2018021608026512411354  
RESOLUCIONES  
Febrero 16, 2018 8:02  
Radicado 10-000354

"Por medio de la cual se otorga una ocupación de cauce"

**CM10.04.18100**

**Proyecto "Frutos Verdes"**

**Figura 1.** Detalle del cabezote de descarga.

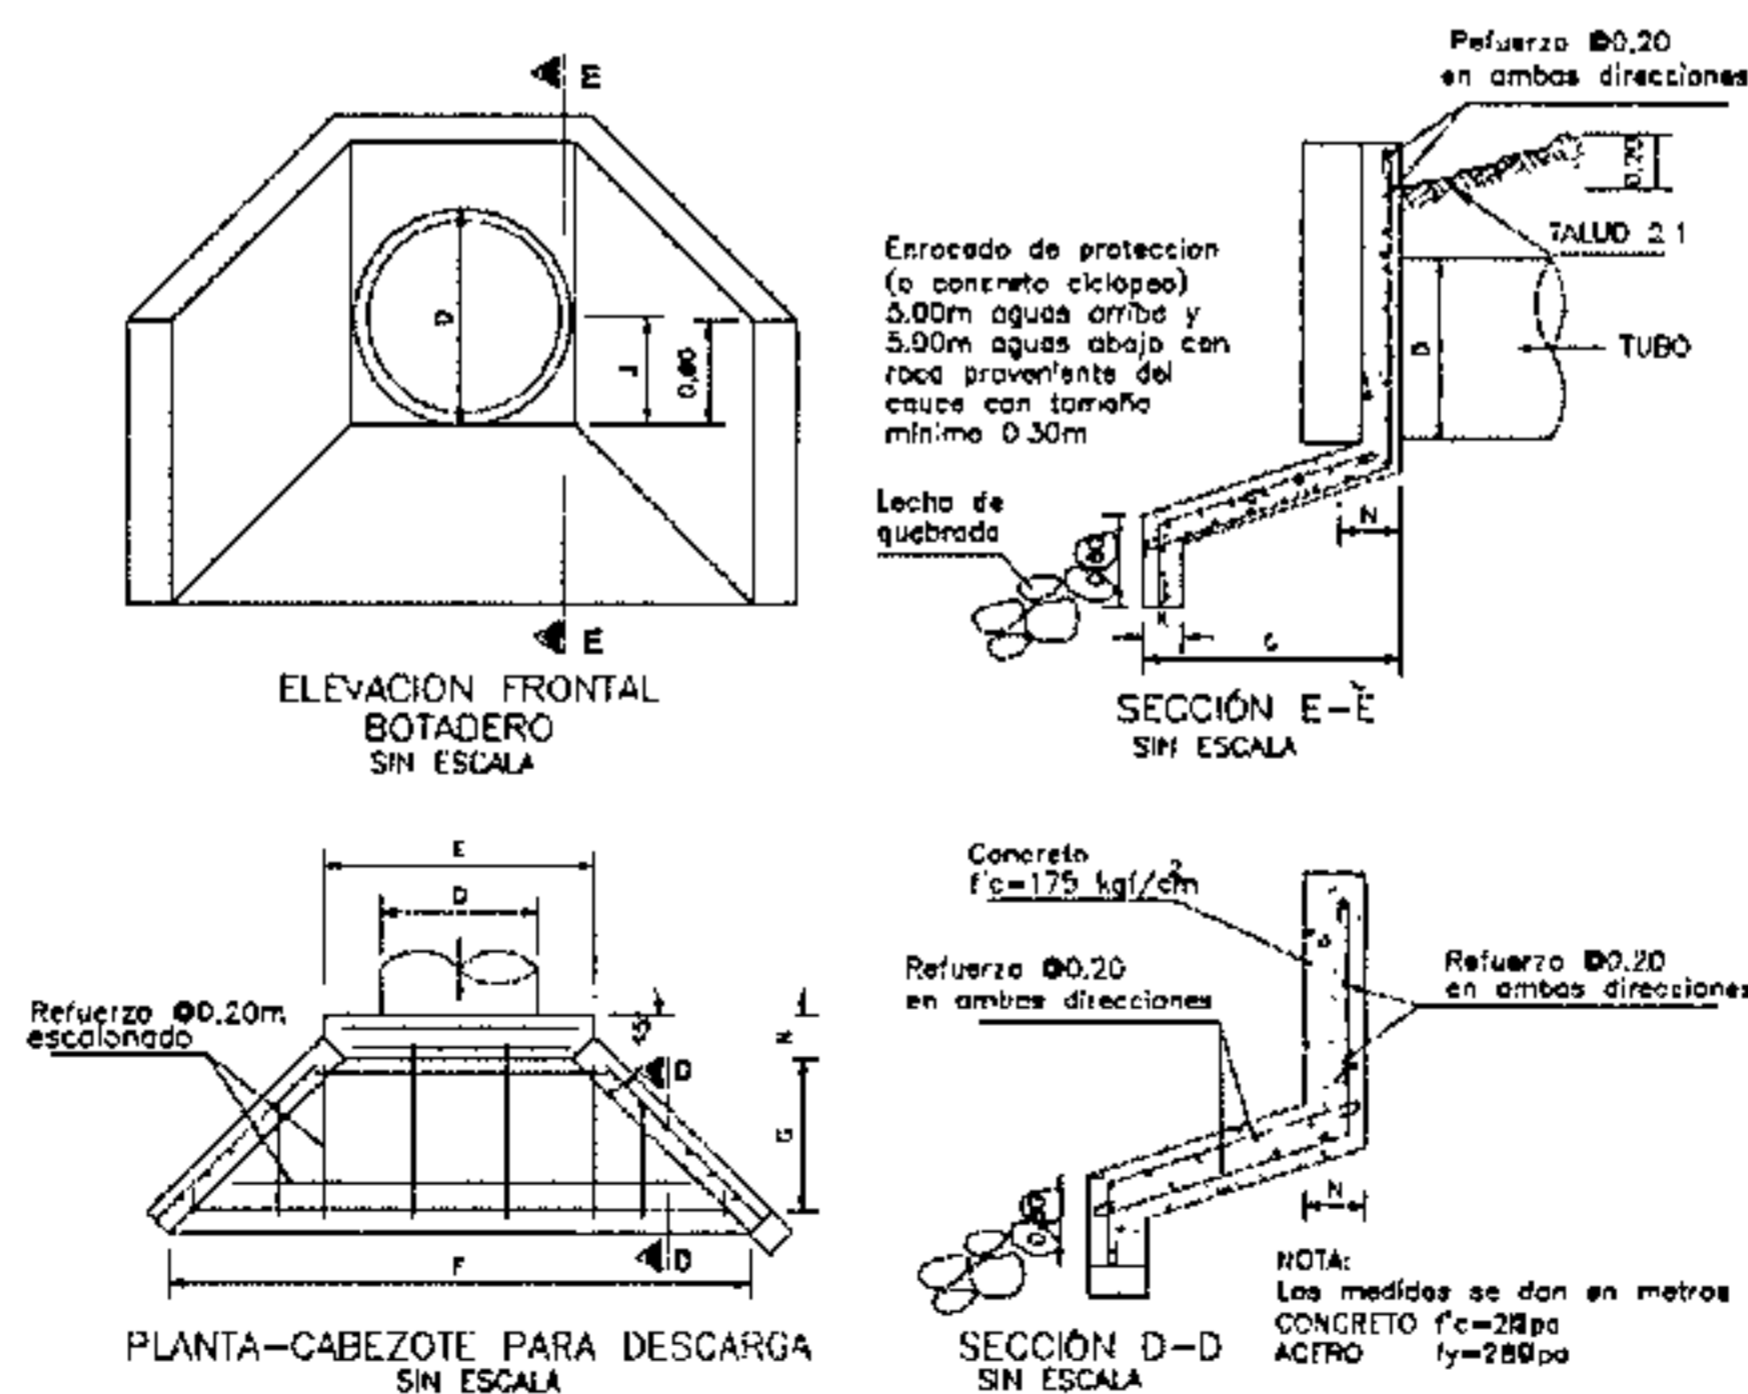
A continuación se presenta el detalle del cabezote para las obras de descarga de aguas lluvias B1 y B2, sobre el Afluente A4 y la quebrada La Seca respectivamente.

**Tabla 1.** Dimensiones del cabezote de descarga.

D	E	F	G	H	J	K	L	N	Varillas
mm	m	m	m	m	m	m	m	m	No
315	0,55	2,10	0,76	0,75	0,50	0,20	0,20	0,20	4
500	0,90	2,33	0,91	0,95	0,60	0,20	0,20	0,20	5

Figura 2. Detalle del cabezote de descarga.

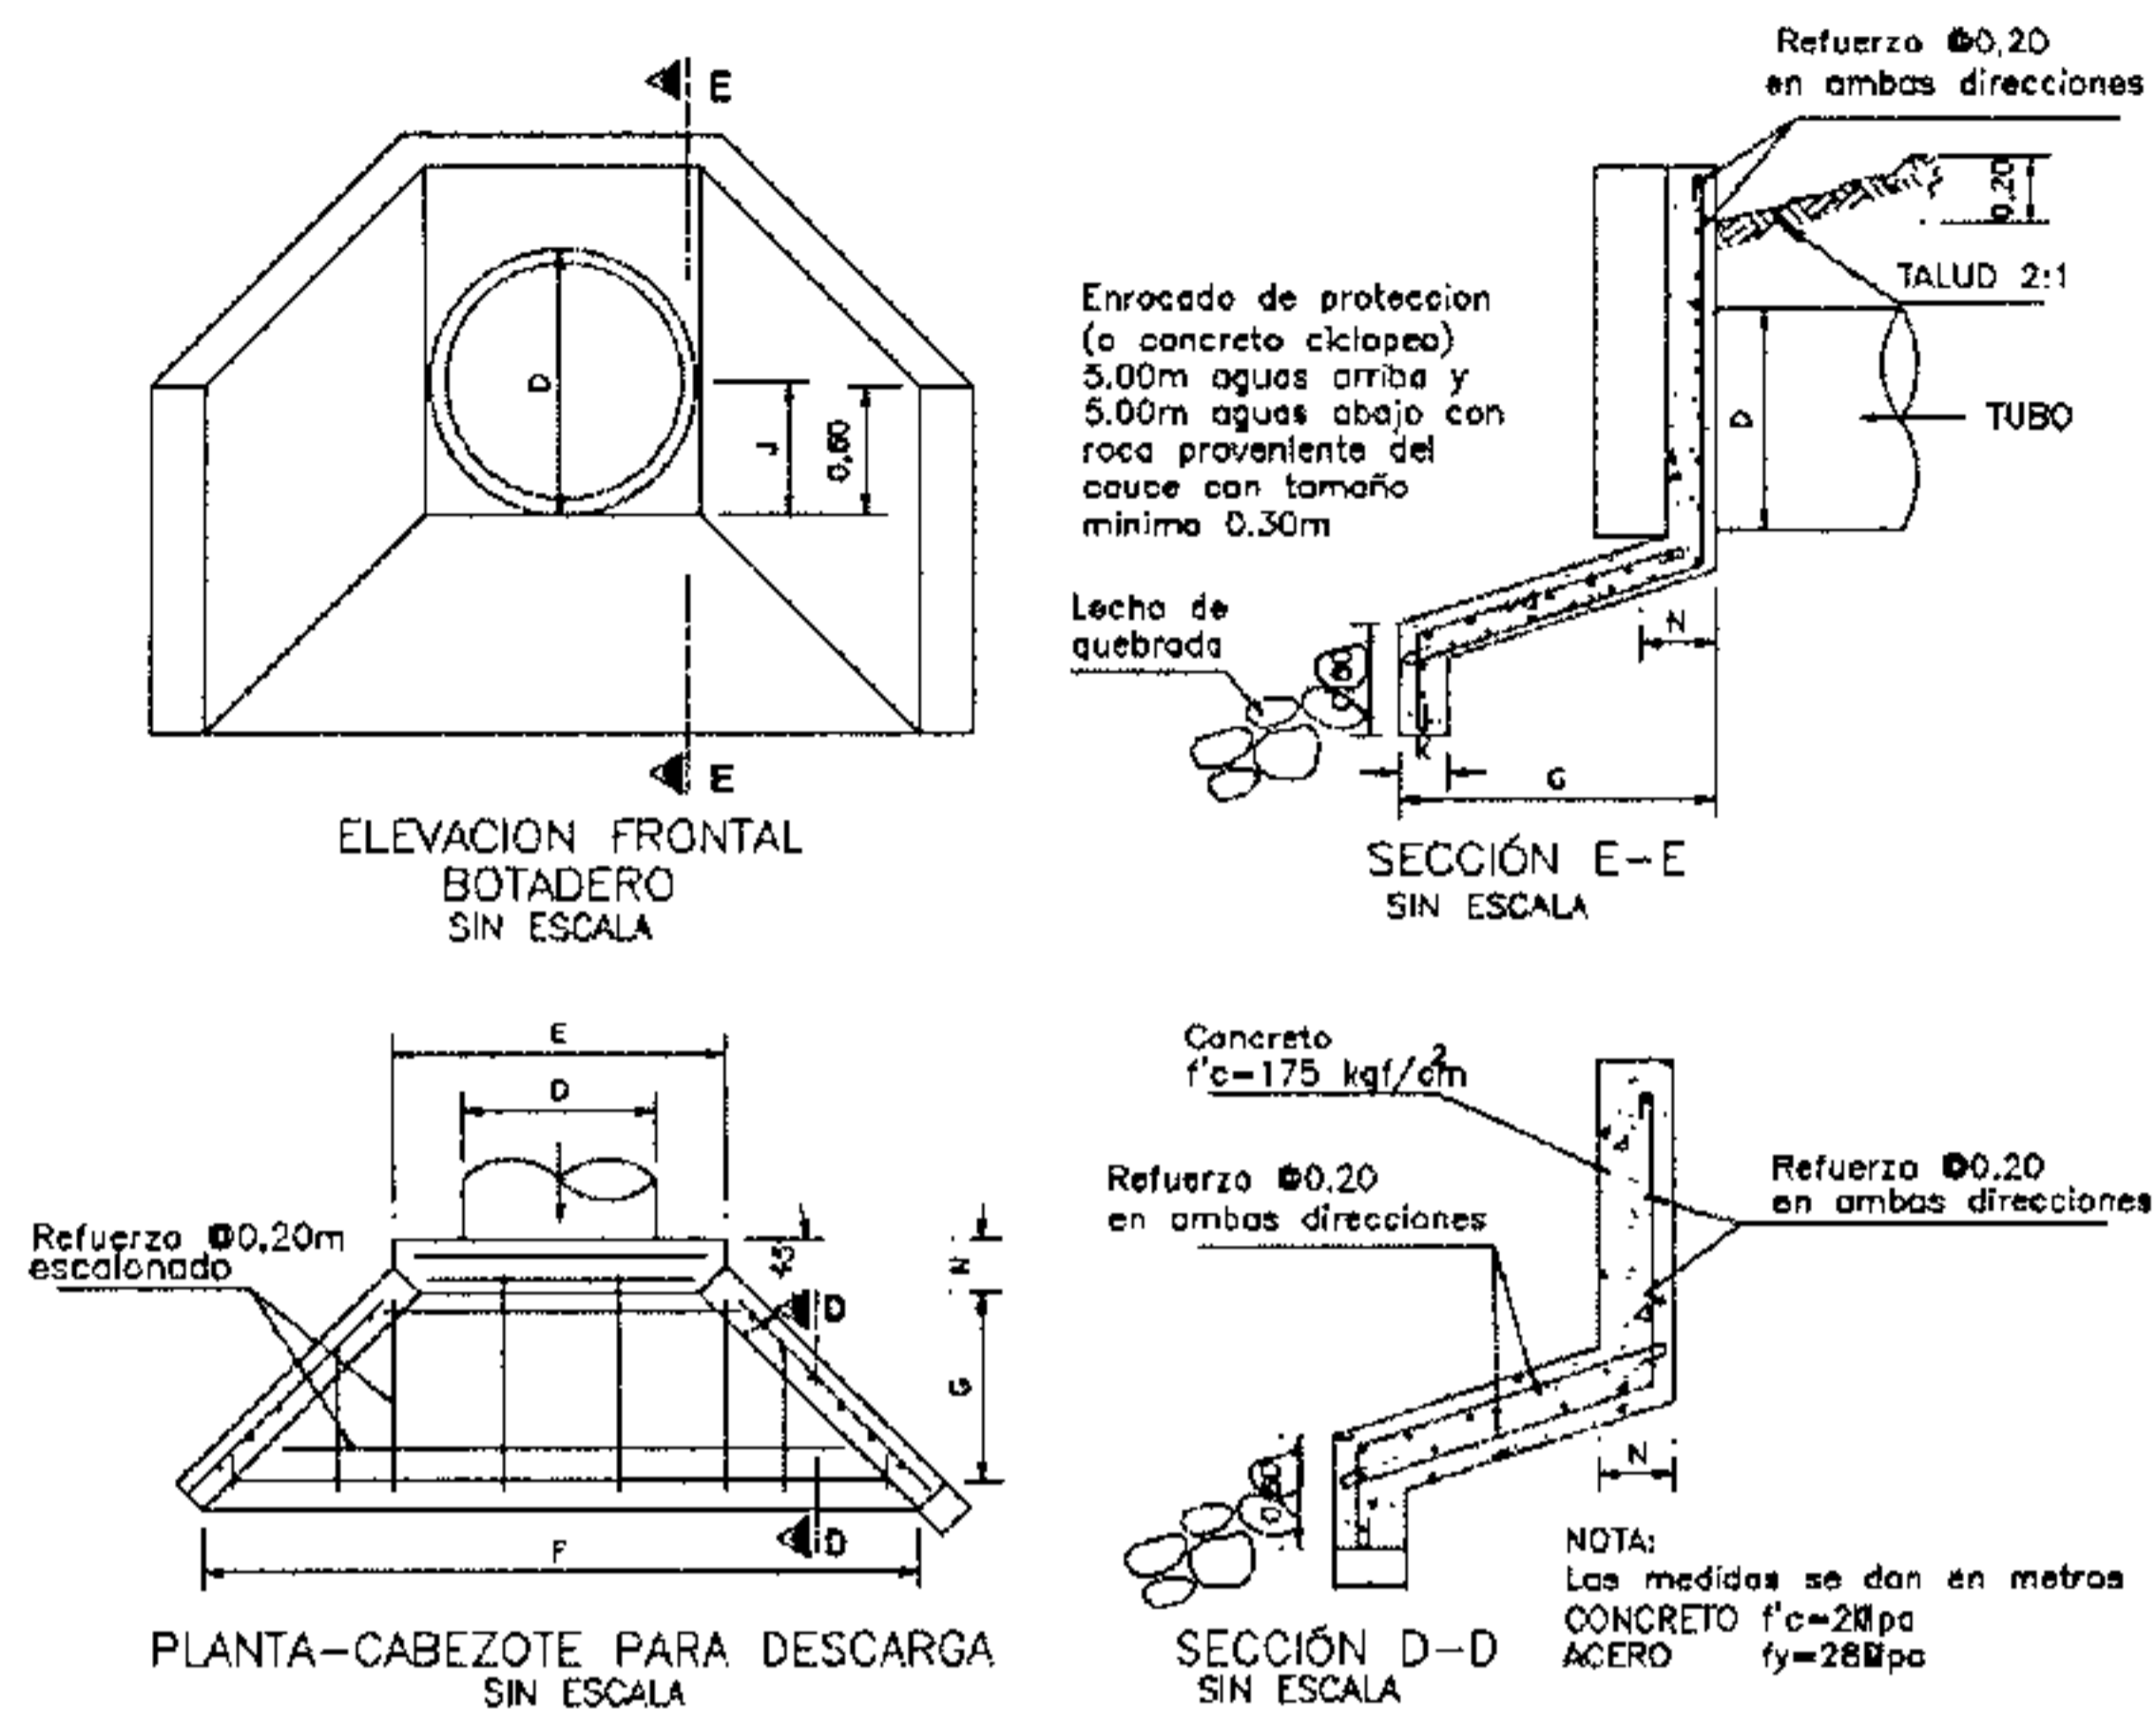
A continuación se presenta el detalle del cabezote para las obras de descarga de aguas lluvias B1 y B2, sobre el Afluente A4 y la quebrada La Seca respectivamente.

Tabla 2. Dimensiones del cabezote de descarga.

D	E	F	G	H	J	K	L	N	Varillas
mm	m	m	m	m	m	m	m	m	No
315	0,55	2,10	0,76	0,75	0,50	0,20	0,20	0,20	4
500	0,90	2,33	0,91	0,95	0,60	0,20	0,20	0,20	5

**Figura 3.** Detalle del cabezote de descarga.

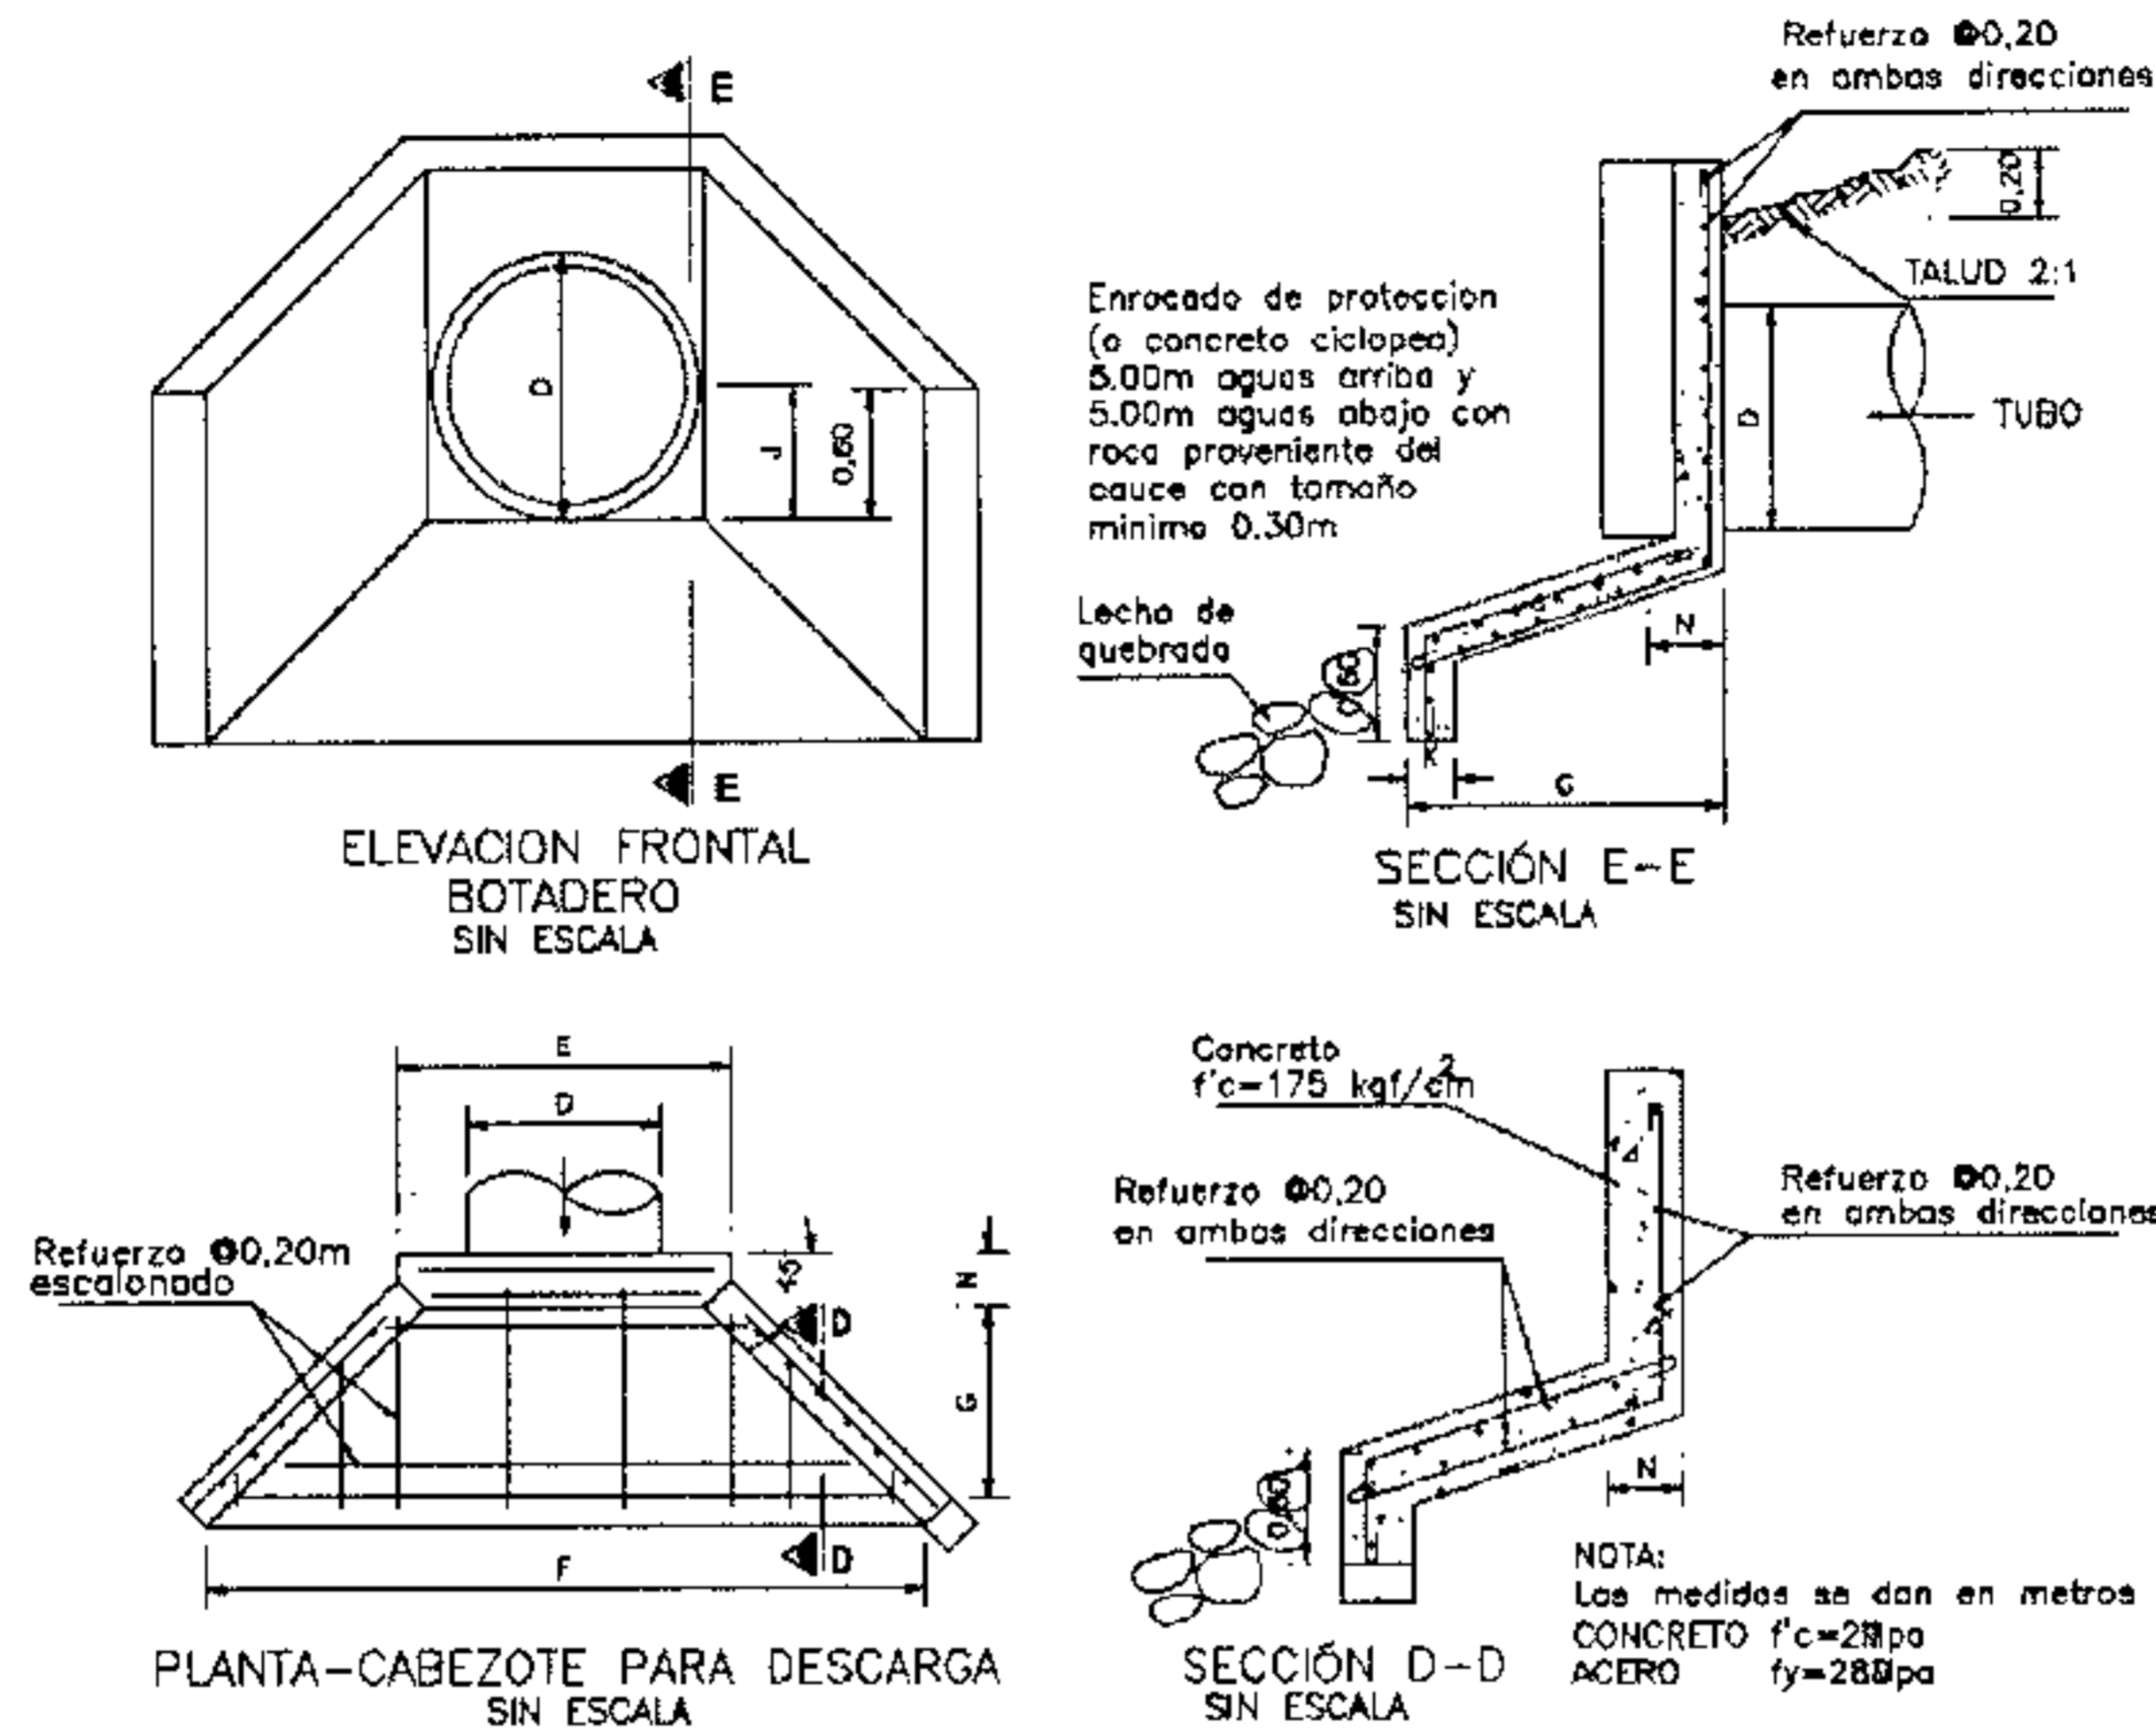
A continuación se presenta el detalle del cabezote para las obras de descarga de aguas lluvias B1 y B2, sobre el Afluente A4 y la quebrada La Seca respectivamente.

**Tabla 3.** Dimensiones del cabezote de descarga.

D	E	F	G	H	J	K	L	N	Varillas
mm	m	m	m	m	m	m	m	m	No
315	0,55	2,10	0,76	0,75	0,50	0,20	0,20	0,20	4
500	0,90	2,33	0,91	0,95	0,60	0,20	0,20	0,20	5

**Parágrafo 1º** Las obras deben construirse de conformidad con los planos, diseños y estudios presentados a la Autoridad Ambiental delegada mediante oficio N° 10-006627 del 08 de Marzo de 2017, obrantes en el expediente con Código Metropolitano CM10 04 18100 y a lo dispuesto en la presente actuación administrativa. Cualquier modificación en los mismos, tendrá que ser previamente informada a esta Autoridad Ambiental para su revisión y aceptación.
